R20TS0494JJ0100

RX ファミリ SCI モジュール Firmware Integration Technology,

RX Driver Package

1. クロック同期式モードまたは簡易 SPI モード選択時における “R_SCI_Send”関数および “R_SCI_SendReceive”関数の送信データ不正に関する注意事項
2. RX63N および RX631 グループの SCI 初期化に関する注意事項

➤ 正しい送信データになる場合の CPU 処理

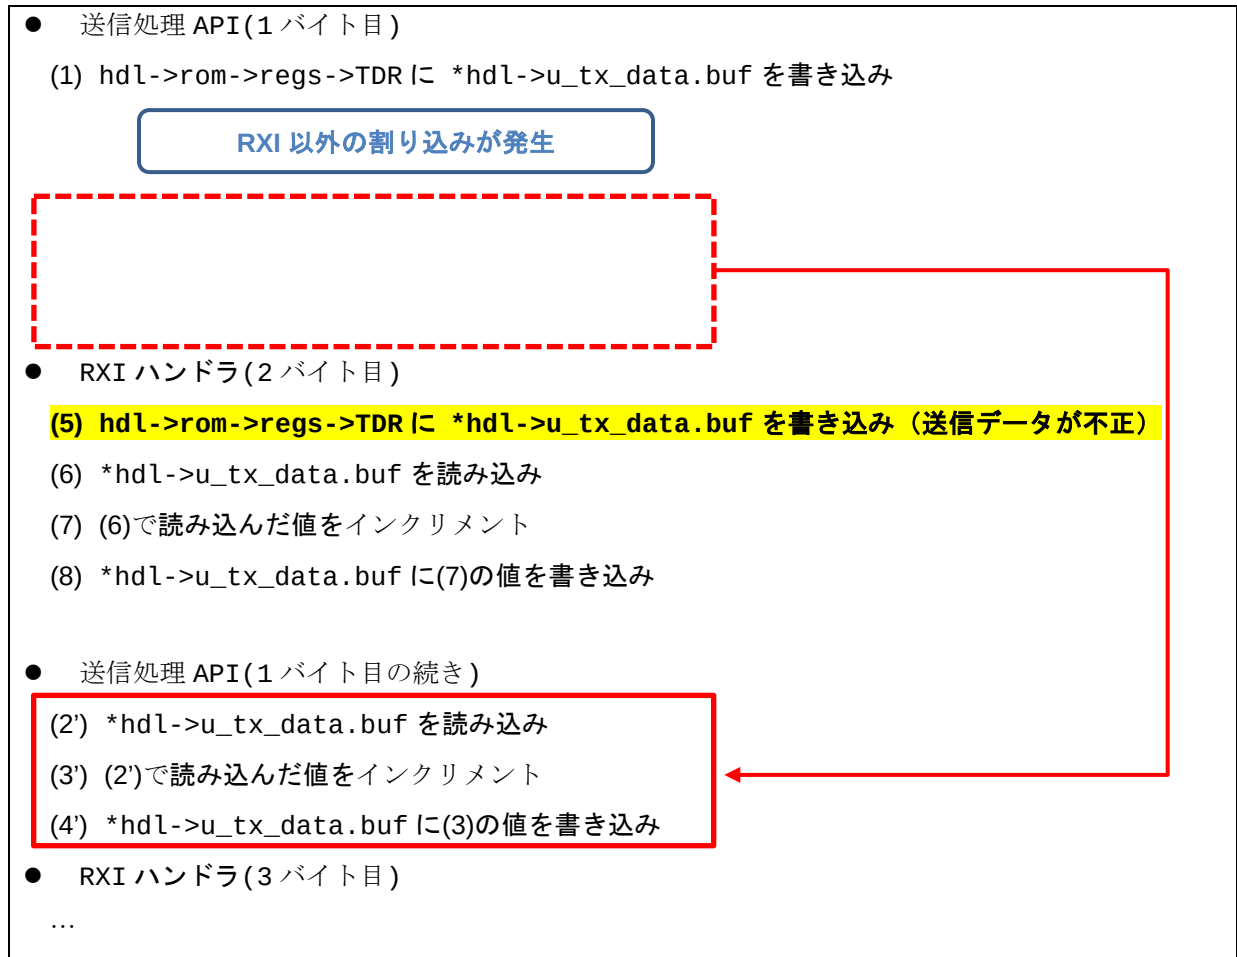
クロック同期式モードまたは簡易 SPI モードを使用時、以下の関数で SCI_TDR マクロ^(注)を実行中に、受信割り込み (RXI) 以外の割り込みが発生した場合、送信データバッファカウンタのインクリメントが正しく行えなくなり、送信データが不正になる可能性があります。

赤枠が、送信データバッファカウンタのインクリメントの実行部分です。
いずれも、TDR へのデータ書き込み後、次のデータ送信 (RXI ハンドラ) の前に行われます。

「正しい送信データになる場合の CPU 処理」の(1)と(2) の間で RXI 以外の割り込みが発生した場合

“RXI 以外の割り込み” の処理中に (1) の送信処理が完了した場合、(2) - (4) の送信バッファカウンタのインクリメントを行わず「RXI ハンドラ(2 バイト目)」の処理を実行します。

そのため、(5)において、TDR へ誤った値を書き込み送信データが不正になります。

(1) “SCI_TDR”処理の前で割り込みを禁止する。

```
R_BSP_InterruptsDisable(); /* 割り込み禁止 */
SCI_TDR(*hdl->u_tx_data.buf++);
R_BSP_InterruptsEable(); /* 割り込み許可 */
```

(2) “SCI_TDR”処理の前で “*hdl->u_tx_data.buf”をインクリメントする。
修正前の 1 行を以下の赤文字 4 行で置換してください。

```
uint8_t *buf_copy;
buf_copy = *hdl->u_tx_data.buf;
*hdl->u_tx_data.buf++;
SCI_TDR(buf_copy);
```
